WYJAŚNIENIA DO OGŁOSZENIA PRZETARGU

Charytatywne Stowarzyszenie Niesienia Pomocy Chorym "Misericordia" z siedzibą w Lublinie, organizator przetargu na zmianę sposobu użytkowania budynku mieszkalnego przy ul. Głuskiej 140 w Lublinie na budynek usługowy – wspomaganych społeczności mieszkaniowych wraz z jego rozbudową, nadbudową i przebudową informuje, iż otrzymało pytania dotyczące ogłoszenia ww. przetargu.

Rys. s21

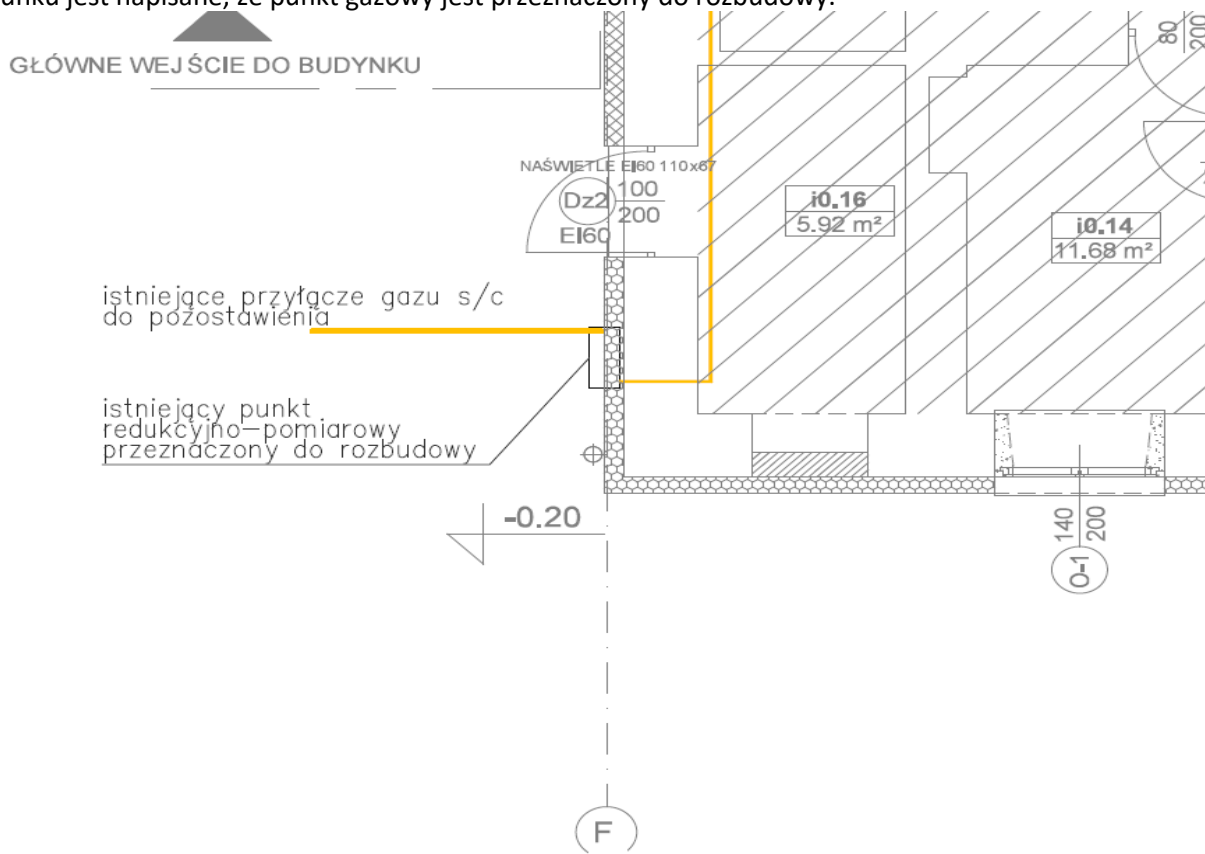
Czy planowana jest jego rozbudowa punktu redukcyjno-pomiarowego? Jeżeli tak to czy mamy to wyceniać i czy jest na to projekt? W opisie technicznym jest taka informacja: "Instalacja gazowa Budynek aktualnie wyposażony jest w przyłączy gazu, z punktem redukcyjno-pomiarowym zlokalizowanym na ścianie budynku. Nie są projektowane zmiany w tym zakresie." Natomiast na rysunku jest napisane, że punkt gazowy jest przeznaczony do rozbudowy.

Punkt redukcyjno-pomiarowy:

- dołożenie gazomierza w celu rozliczenia projektowanej części budynku, może być konieczna wymiana skrzynki,
- istniejące część – bez zmian.
